改善箇所説明図

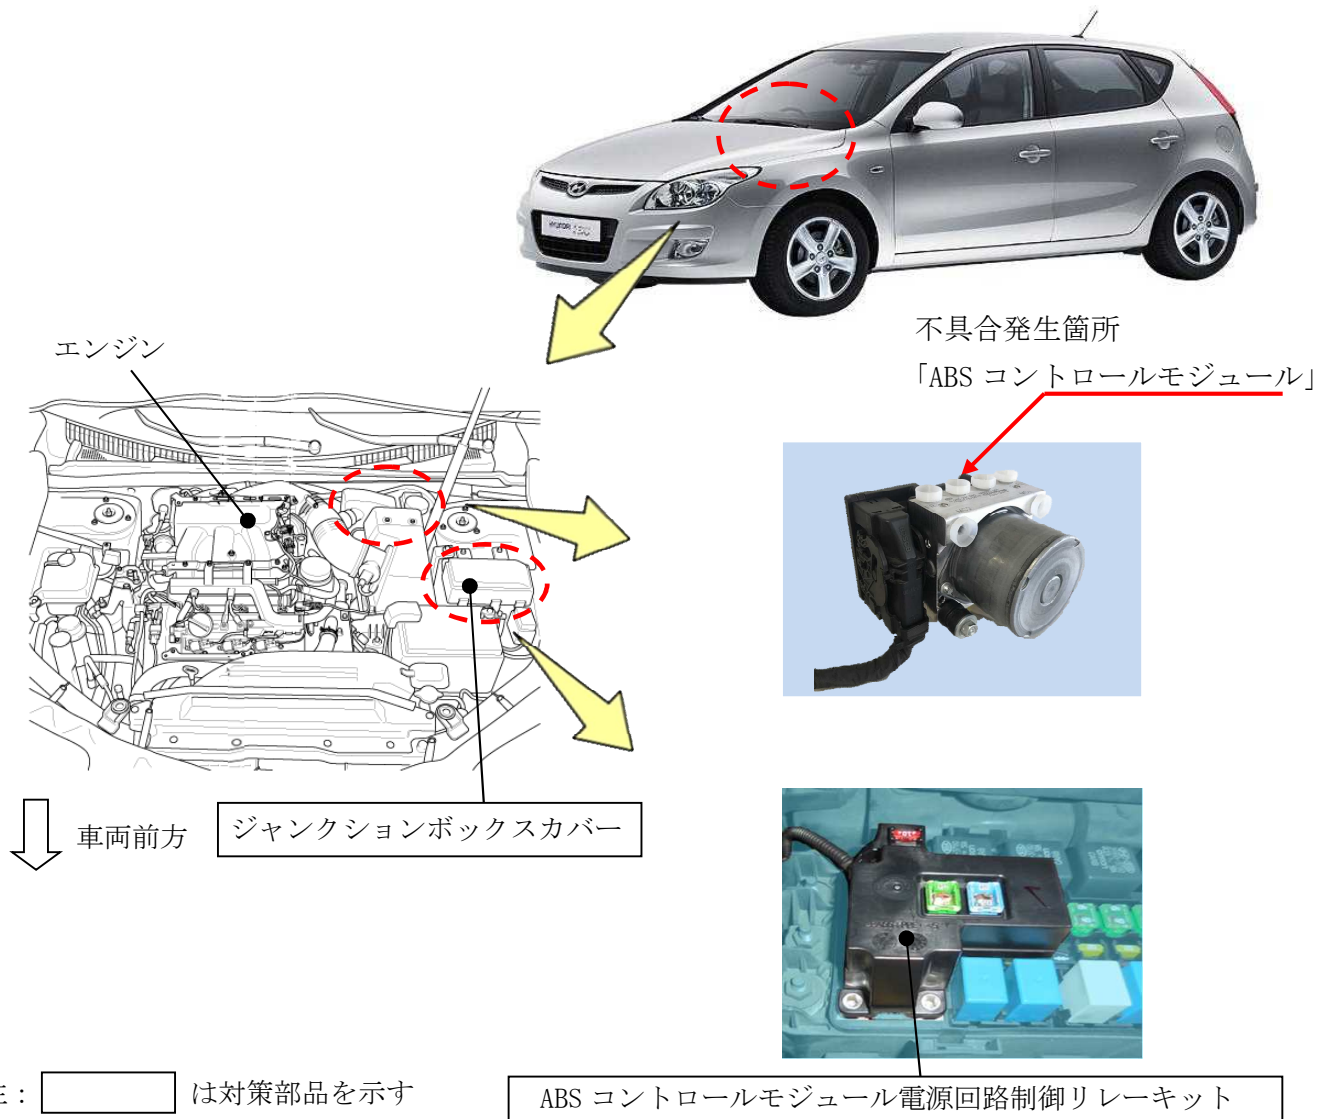
ABS コントロールモジュールにおいて、回路設計が不適切なため、エンジン OFF 時に常時電源が供給されている。そのため、コネクター部が過熱、溶損し、ハーネスが焼損して、最悪の場合、車両火災に至るおそれがある。

全車両、ジャンクションボックスカバー内に電源回路制御リレーを追加し、当該カバーを対策品に交換する。

識別：運転者席ドア開口部のドアロックストライカー下に黄色シールを貼付ける。
